**Oggetto: Aggiornamento del Parere Istruttorio Conclusivo relativo al riesame dell'AIA  
rilasciata con DM n. 304 del 27/07/2021 alla Hydrochem Italia srl. di Pieve Vergonte  
(VB) - ID 123/13166.**

**HYDROCHEM ITALIA S.R.L.**

**STABILIMENTO DI PIEVE VERGONTE**

**Parere Istruttorio Conclusivo**

Fig. 2. Schema della produzione di clorotolueni e HCl che viene proposta

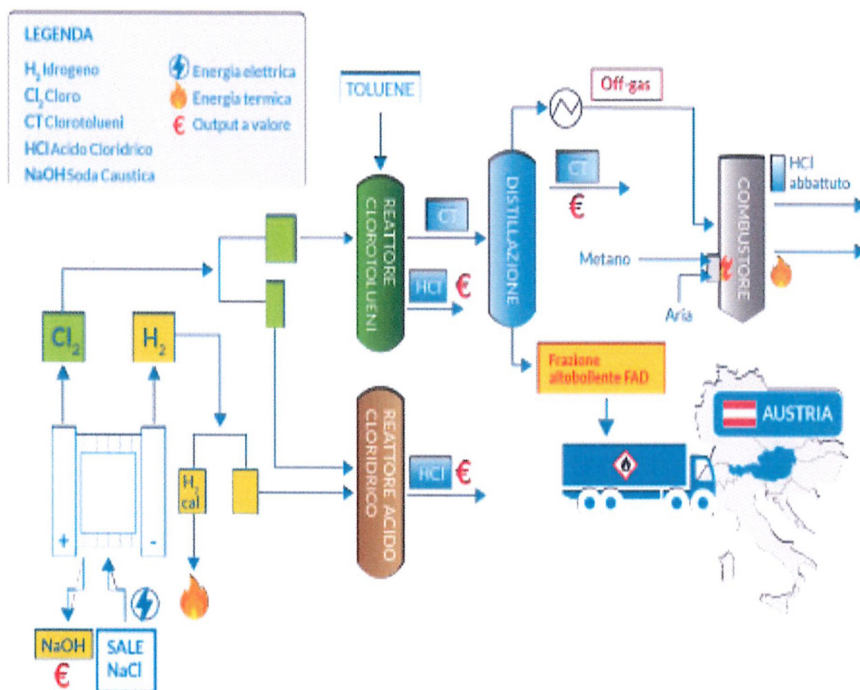
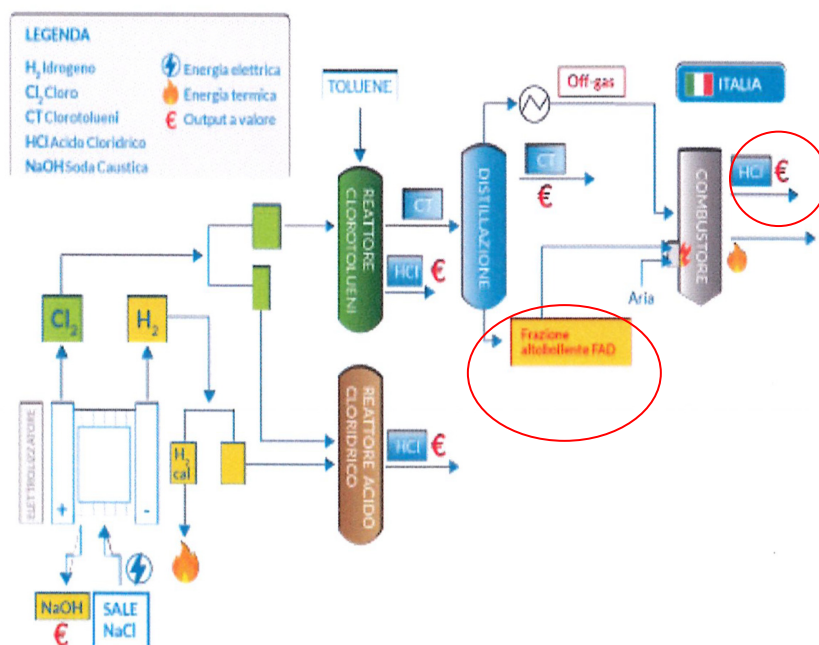
Il confronto degli schemi ante e post modifica riportati di seguito mette in evidenza la modifica primaria proposta, che riguarda la modalità di esercizio dell'esistente ossidatore termico ("combustore" negli schemi).

(OT/TCB) – Assetto proposto (con recupero di soluzione di HCl)

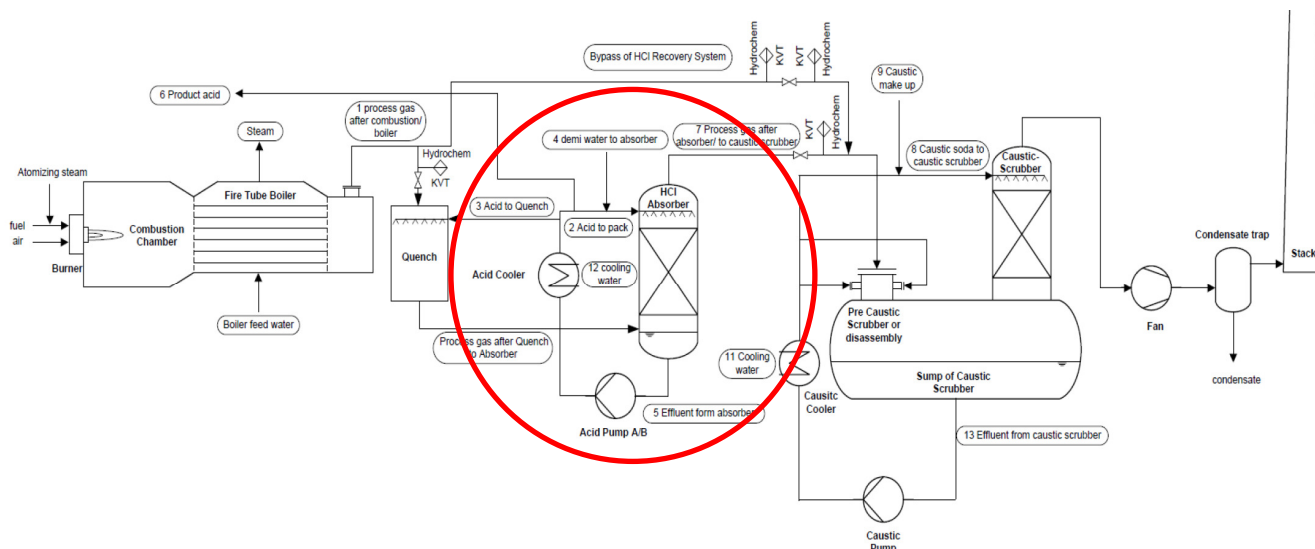
**Saranno apportate le seguenti modifiche, come da schema che segue:**

- ossidatore termico: un nuovo sistema di iniezione del residuo liquido clororganico, dotato di pompe centrifughe e di sistema di atomizzazione con una corrente di vapore (*Fuel e atomizing steam*), per ottimizzare il processo di ossidazione termica. La camera di ossidazione è già predisposta allo scopo;
- assorbimento HCl: una nuova sezione di assorbimento del gas HCl in acqua (*HCl Absorber*) - posta tra le esistenti sezione quench e colonna di abbattimento finale (*Caustic Absorber*) degli inquinanti dei fumi di combustione, con circolazione di acqua alcalina con soda caustica NaOH -.

La nuova sezione sarà dotata di pompa di ricircolo della soluzione di acido cloridrico e raffreddamento ad acqua, con invio ai serbatoi di recupero dell'acido HCl concentrato ottenuto (*Product acid*).
